オリジナル製品部 アルファレールグループ

## アルファレール『ARS050-シリーズ』『ARS050H-シリーズ』レール形状変更のご案内

このたび、アルファレール「ARS050-AR□.□□□」及び「ARS050H-AR□.□□□」レールの形状を変更させて頂くことに相成りました。

3. 形状・寸法の変更

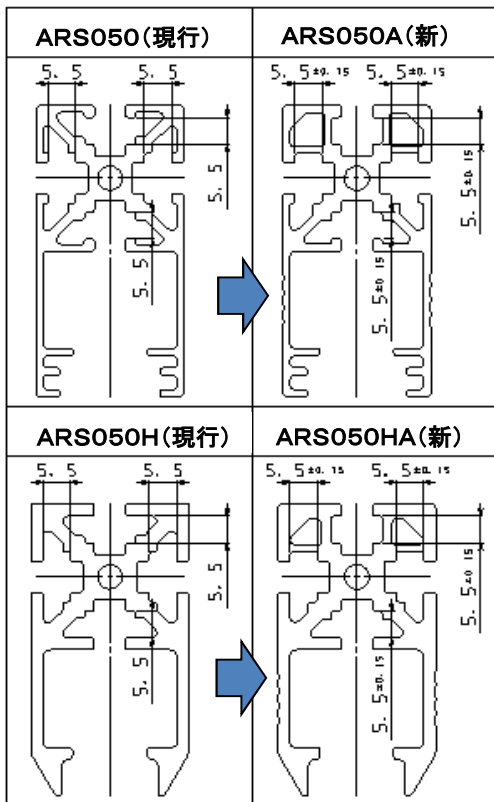
- ①四角ナット溝に寸法公差追加
- ②形状の変更(強度UP→微増)

4. 変更の目的

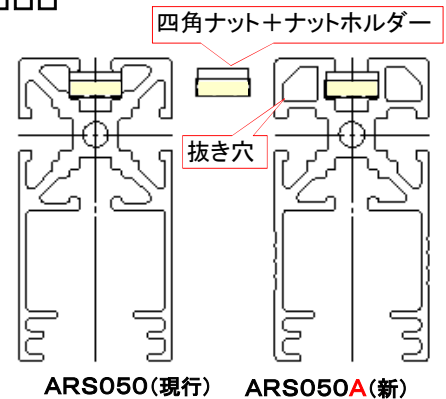
- ①四角ナットの回転防止 (締結力UP)
- ②強度UP→微増
